中新联科环境科技（安徽）有限公司
危险化学品经营场所

安全现状评价报告
(最终稿)

现场核查专家组意见修改说明

表 6-1 存在的问题及安全隐患整改对策措施与建议

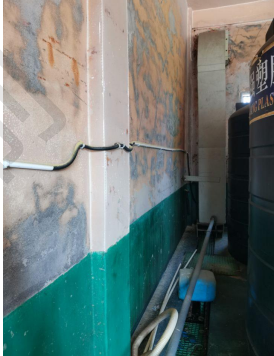
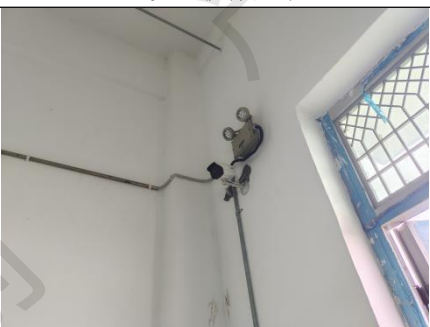
序号	现场问题	整改意见
1.	东侧污泥库与危险化学品库贴邻建设，防火间距不符合要求。	污泥库应拆除
2.	化学品库电气线路和设备、墙壁、地面、风管等腐蚀严重。	应对库房电气设备、建筑物、围栏等进行除锈、重新涂刷防腐材料。
3.	危险化学品库 7 中存放氯化钾、酒石酸钾钠等，与标识不符	危险化学品库应严格按照规定的储存品种和规模储存化学品
4.	1#、2#等部分化学品库未见温湿度计。	每个化学品库应设置温湿度计。
5.	部分化学品直接放置在地面，未设置托盘。	200L 以下的钢桶和其他包装的危险化学品应设置托盘，不应直接与地面接触，垫底高度不小于 10cm。
6.	多处火灾探测器有故障未修复。	应及时修复，保持火灾报警系统完好有效。
7.	硝酸、双氧水等易制爆化学品存放场所无视频监控。	化学品库双氧水、硝酸储存间应设置入侵报警装置和出入口控制装置。
8.	硝酸、双氧水等易制爆化学品存放场所无防入侵报警。	化学品库双氧水、硝酸储存间应设置入侵报警装置和出入口控制装置
9.	部分化学品库标识牌中储存危险化学品种类、储量信息缺失，危险化学品周知卡模糊褪色。	应及时完善，模糊褪色的应及时更换。
10.	氰化物库等气体报警器未正常工作，探头未检定。	氰化物库有毒气体报警系统应保持完好，有效，探头应定期检定。
11.	化学品库配备的灭火器为 MFZ/ABC4 干粉灭火器，不能满足火灾危险性严重场所要求	应配备 MFZ/ABC5 及以上干粉灭火器。
12.	仓库内设置储罐进行分装，不符合要求，现场跑冒滴漏严重	应改为桶装储存，严禁在仓库内分装、分桶和改装。
13.	化学品库中停放叉车	叉车等车辆不应停在化学品库房内
14.	主要负责人、安全管理人员未取得危险化学品经营场所企业安全合格证书	应取得危险化学品经营场所企业安全合格证书
